Anlage 5.1
Blatt 73/84

380-kV-Ltg. Heide West-Husum Nord
LH-13-320

Längenprofil

Deckblatt

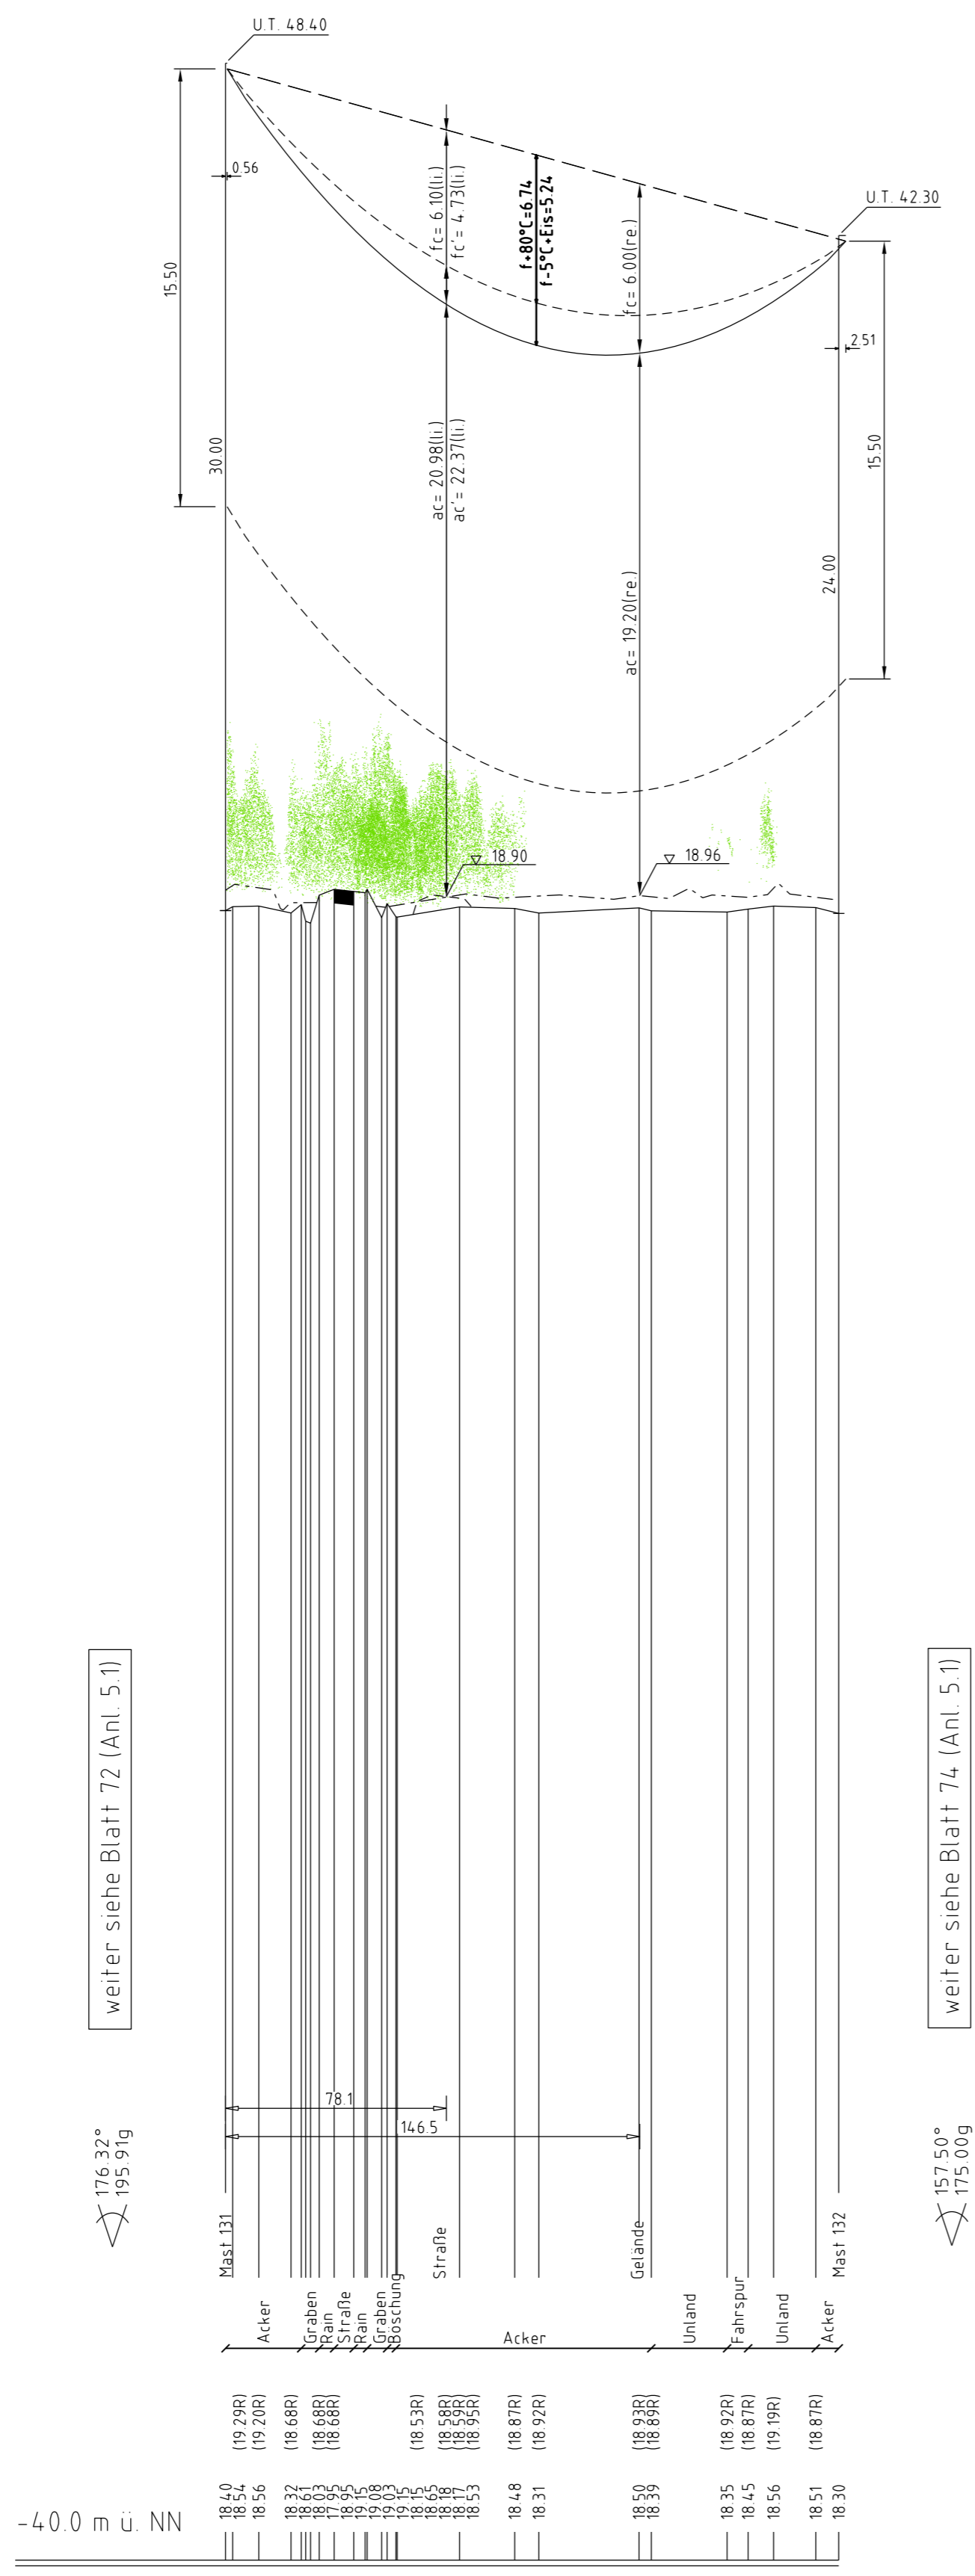
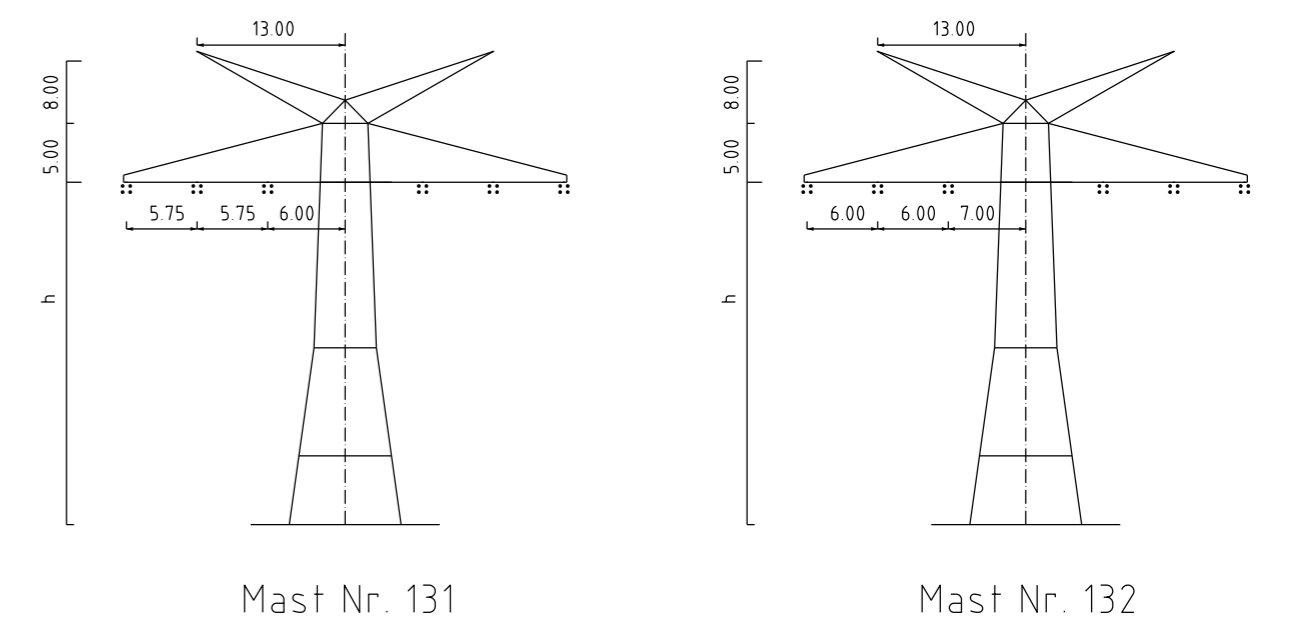
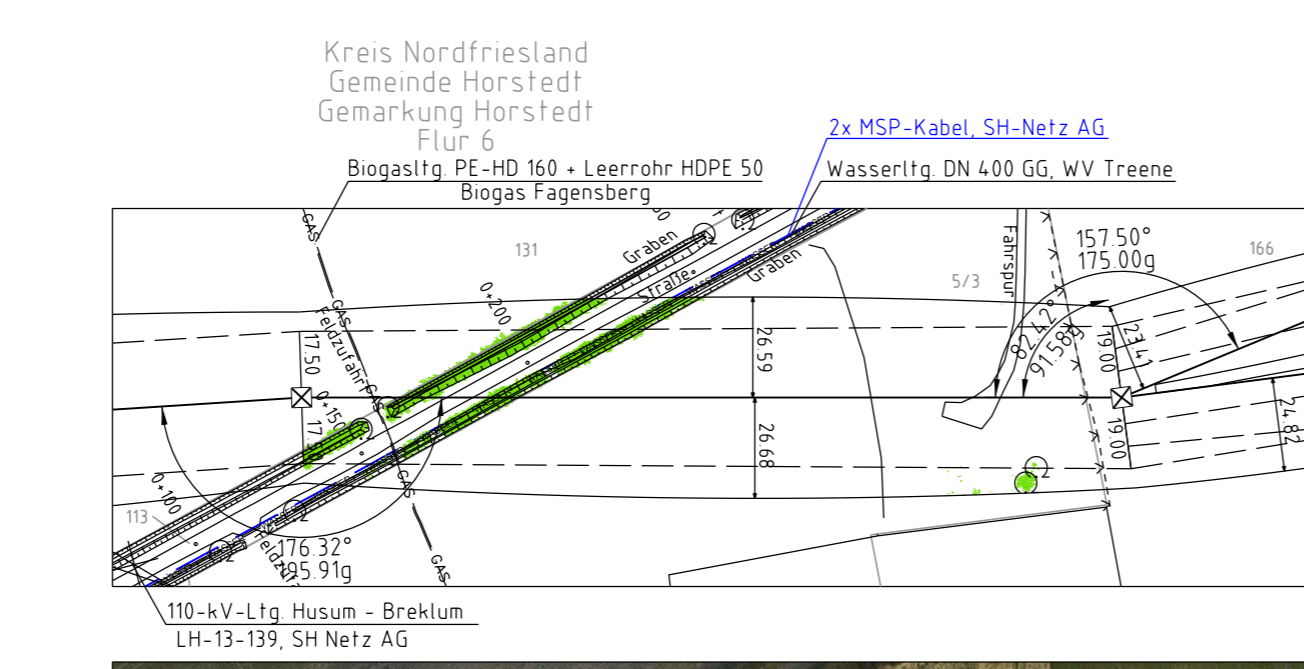
| Planfeststellungsunterlage | |
|---------------------------------|--|
| 1. Anpassung Mastkopf | 18.12.2015 TH Maßstab 1:2000/200 Einheit Meter |
| 2. Vervollständigung Mast 131 | 18.12.2015 TH |
| 3. Anpassung Beseilung Mast 131 | 18.12.2015 TH |
| 4. Abschleifung Mast 131 | 18.12.2015 TH |
| 5. Anpassung Längsmaßstab M.132 | 30.08.2016 TH |
| 6. Erhöhung Masthöhe M.132 | 30.08.2016 TH |
| 7. Abänderung Zugspannung | 15.12.2017 TH Bearb. 30.09.2014 Eckhoff |
| 8. Erhöhung Beseilung | 15.12.2017 TH Gepr. 30.09.2014 Hothmann |
| 9. Anpassung Beseilung | 15.12.2017 TH Norm DIN EN 50361-3-4, 01/2011 |
| 10. Anpassung VV-Überhöhung | 29.03.2018 TH Fachbereich TL |
| 11. Anpassung MSP-wach | 09.05.2018 SF |
